## Изменение № 1 ГОСТ 24814—81 Вентиляторы крышные радиальные. Общие технические условия

Утверждено и введено в действие Постановлением Государственного комитета СССР по стандартам от 24.09.87 № 3649

Дата введения 01.03.88

в

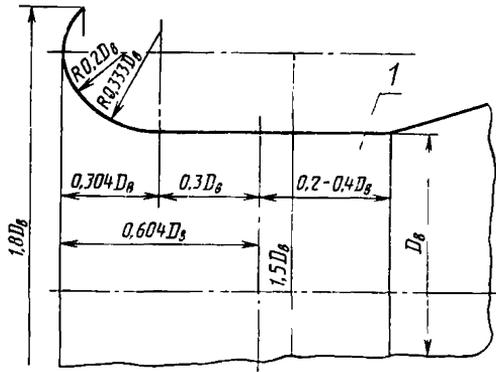
Пункт 6.2.2. Чертеж 5 дополнить чертежом — в:

заменить размер:  $0,4 D_{\text{в}}$  на  $0,304 D_{\text{в}}$ .

Черт. 1

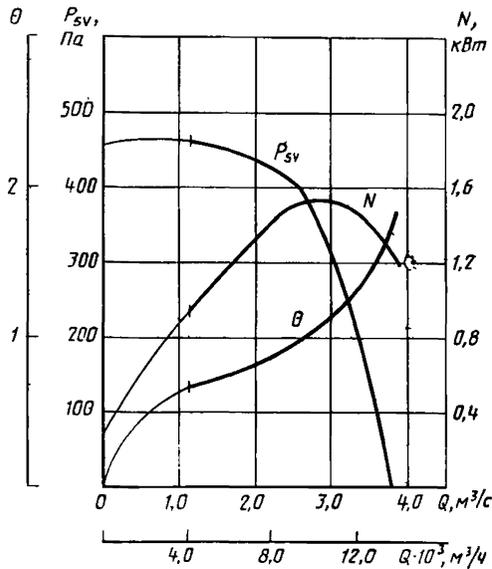
Пункт 1. Исключить слова: «статического к.п.д.  $\eta_s$ »; чертёж 1 заменить новым:

Черт. 2

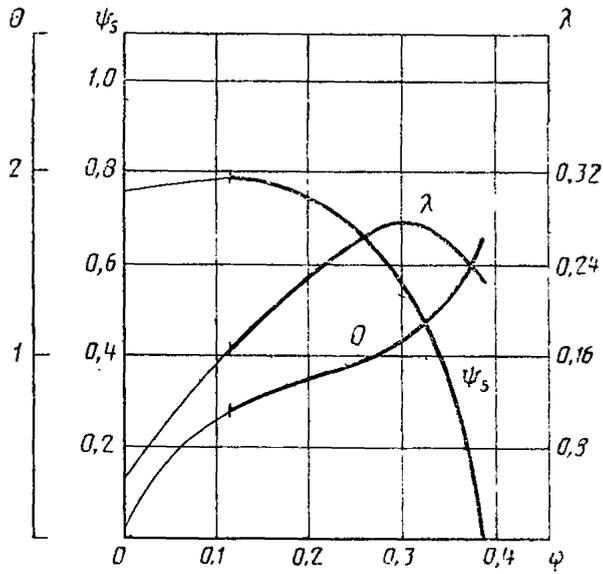
Пункт 3. Исключить слова: «статического к.п.д. ф»; заменить обозначение:  $\eta_S$  на  $\varphi$ ; чертеж 2 заменить новым:
